서울특별시교육청 2020년도 제2차 수시분 공유재산 관리계획안 심 사 보 고 서

의 안 번 호	1397
------------	------

2020년 4월 23일
교 육 위 원 회

[그림] 윤중초 연구용역 체육관 배치도

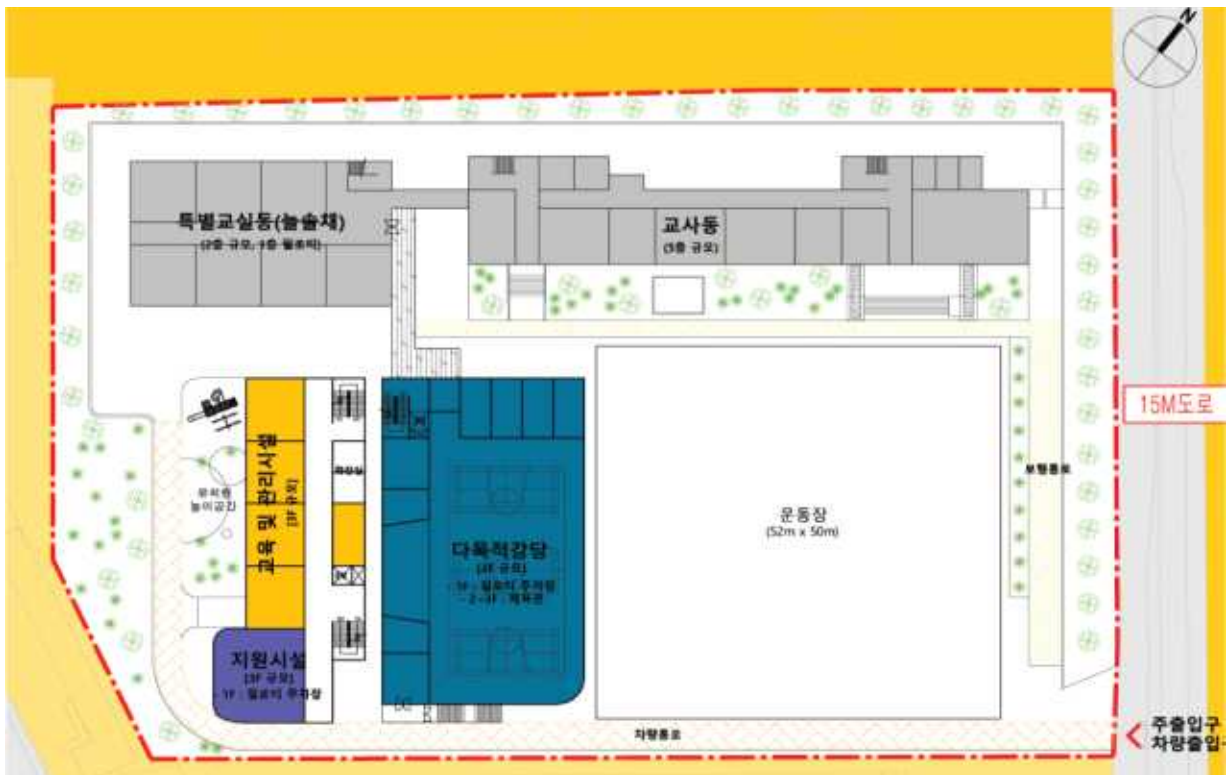
○ 참고로 윤중초 체육관 증축위치는 지난 제280회 임시회(2018.4.)에서 특별교실동 상부에 체육관⁹⁾을 수직 증축하는 것으로 동 관리계획의 승인을 받았으나, 학교측은 체육관의 지역주민 개방시 학생안전 우려 및 공사진행에 따른 인근 지역주민의 민원 등을 이유로 체육관을 별도 증축할 것을 요청하였고(윤중초-4739),

다목적 체육관을 배치하고 이에 인접하여 동쪽에 유치원을 배치하는 것이 적절하다는 결과가 나왔는바,

서울시교육청은 학교측과 증축협의 과정에서 증축위치를 기존 특별교실동 상부에서 운동장 내로 변경하였습니다.

- 따라서 윤중초 체육관 증축 위치의 변경은 학교내에서 위치가 변경된 것으로 「공유재산 및 물품관리법 시행령」 제7조제4항¹¹⁾의 위치변경에는 해당되지 않으며, 위치가 정문에서 다소 떨어져 있어 지역주민에게 개방시 접근성이 다소 불리할 수는 있으나 상기한 증축위치에 대한 연구용역 결과를 반영한 것인바, 위치의 적정성과 관련하여 별도 문제는 없을 것으로 사료됩니다.
